Gemeinde Spreehagen Neuaufstellung Flächennutzungsplan

Abwägungstabelle - Billigung des Standes: 25.02.2025 ergänzt gem. GV-Beschlüsse vom 14.04.2025

Abwägungsergebnisse der eingegangenen Stellungnahmen der Behörden/ Träger öffentlicher Belange Nachbargemeinden Öffentlichkeit

Im Rahmen der frühen Beteiligung gemäß
§§ 2 (2), 3 (1), 4 (1) BauGB
zum Vorentwurf

Abb. 2 GIS-Ausdruck mit Kennzeichnung der geplanten Agri-PV Fläche auf BSG-Flurstücken (dunkelblau hinterlegt)

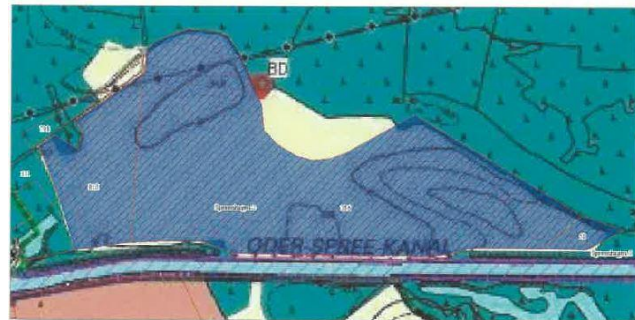
In diesem Zusammenhang haben wir im Rahmen des Beteiligungsverfahrens zum Sachlichen Teilregionalplan „Erneuerbare Energien“ für die Region Oderland-Spree eine Stellungnahme abgegeben, **in welcher die Ausweisung einer weiteren Freiflächen-PVA in Spreehagen beantragt wurde.** Hierbei handelt es sich um das **nördlich des Oder-Spree-Kanals gelegene Areal der Flurstücke Spreehagen-2-386 und 810 teilweise sowie Spreehagen-3-50** (siehe nachfolgende Abbildung).

Wird nicht berücksichtigt, aus folgendem Grund:
